**ВКЛАДЫШ ДЕРЕВЯННЫЙ СМЕННЫЙ МЕЛКИЙ ДЛИНОЙ 806 мм,  
ШИРИНОЙ 706 мм ДЛЯ МОДЕЛЬНЫХ ПЛИТ**

**ГОСТ  
20152—74 .**

Изменение № 1 ГОСТ 20152—74 Вкладыш деревянный сменный мелкий длиной 806 мм, шириной 706 мм для модельных плит. Конструкция и размеры  
Постановлением Государственного комитета СССР по стандартам от 09.02.82  
№ 509 срок введения установлен

**Изменение № 2 ГОСТ 20152—74 Вкладыш деревянный сменный мелкий длиной 806 мм, шириной 706 мм для модельных плит. Конструкция и размеры**

Черт. 1

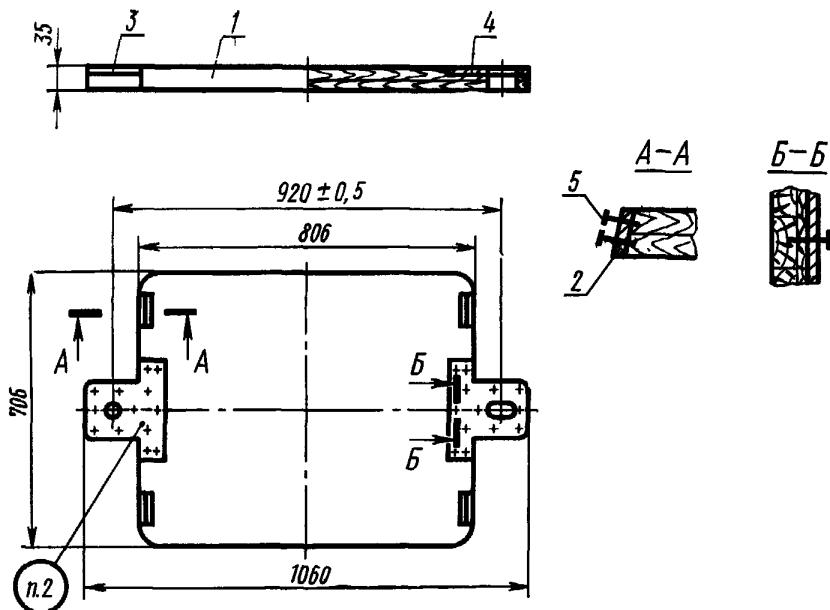
Пункт 1. Чертеж 1. Подрисуночная подпись. Заменить обозначение шурупа:  
«A4×20.09.2 по ГОСТ 1145—70» на «2—4×20.016 по ГОСТ 1145—80».

Пункты 1, 3. Чертежи 1, 2. Заменить слова: «Теоретическая масса» на «Масса не более».

Черт. 2

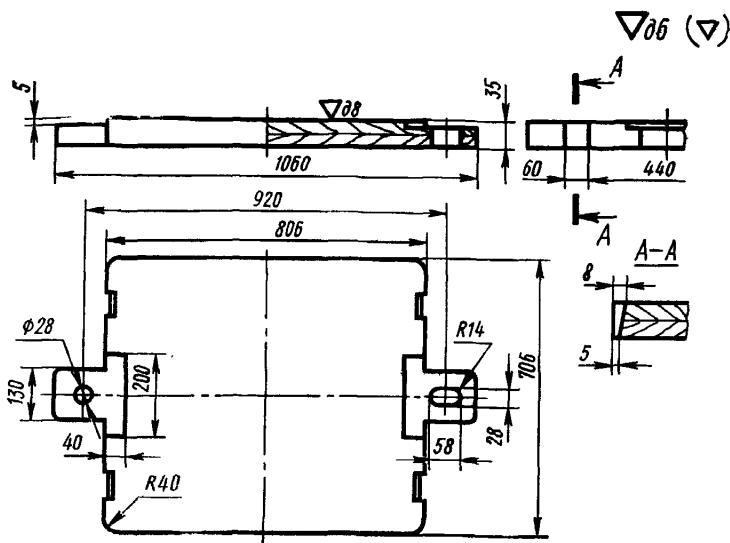
Пункт 3. Чертеж 2. Заменить обозначения шероховатости:

$\nabla \partial \delta$  на  $\nabla^{Rz60}$  .     $\nabla \partial \delta (\nabla)$  на  $\nabla^{Rz200} (\nabla)$  .
